ПАСПОРТ ДОСТУПНОСТИ ОСИ

**Наименование объекта: здание Государственного автономного
учреждения Новосибирской области «Социально-реабилитационный
центр для несовершеннолетних «Виктория»**

**Адрес объекта: Новосибирская область, 630007, г. Новосибирск, ул.
Фабричная, 6а**

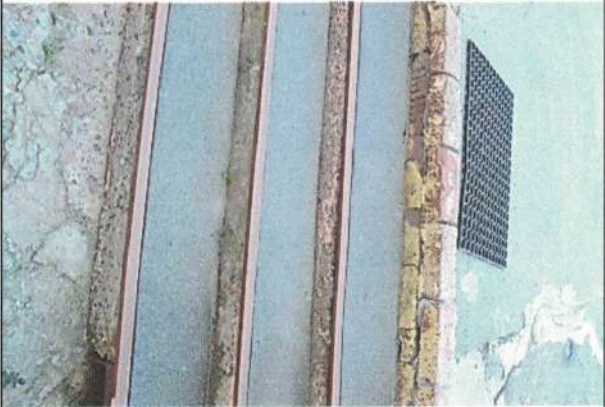
Разместить систему двусторонней связи в месте с учетом доступа к ней инвалидов, передвигающихся на колясках (понизить, разместить не в углу).

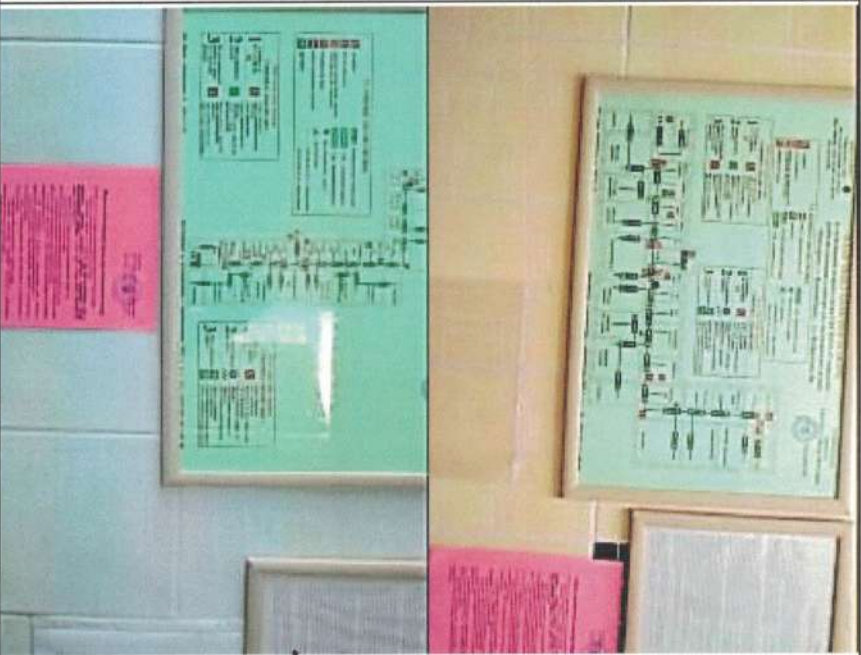
Туалетная комната: ремонт одного из существующих санузлов 1 этажа за счет перепланировки пространства (в соответствии с разд. 6.3. СП 59.13330.2020). Оборудование универсального санузла (возможно совмещенного с душевой) на 1 этаже, доступного в том числе для инвалидов, передвигающихся на колясках: пространством для проезда инвалидной коляски к унитазу, крючками для одежды и других принадлежностей, системой тревожной сигнализации, опорными поручнями, кранами с рычажным смесителем подачи горячей и холодной воды, пониженным размещением выключателей и навесного оборудования, с запирающим устройством с открыванием снаружи в экстренных случаях для оказания помощи.

Душевая комната: ремонт одной из существующих душевых комнат за счет перепланировки пространства (в соответствии с разд. 6.3. СП 59.13330.2020). Оборудование универсальной доступной душевой комнаты на 1 этаже для МГН (возможно совмещенных с туалетом): оборудованной для инвалидов на кресле-коляске, предусматривающей пространство для подъезда кресла-коляски (при технической возможности – слив воды в пол), оснащенной опорными поручнями, сиденьем, пониженным размещением душевого оборудования, системой тревожной сигнализации.
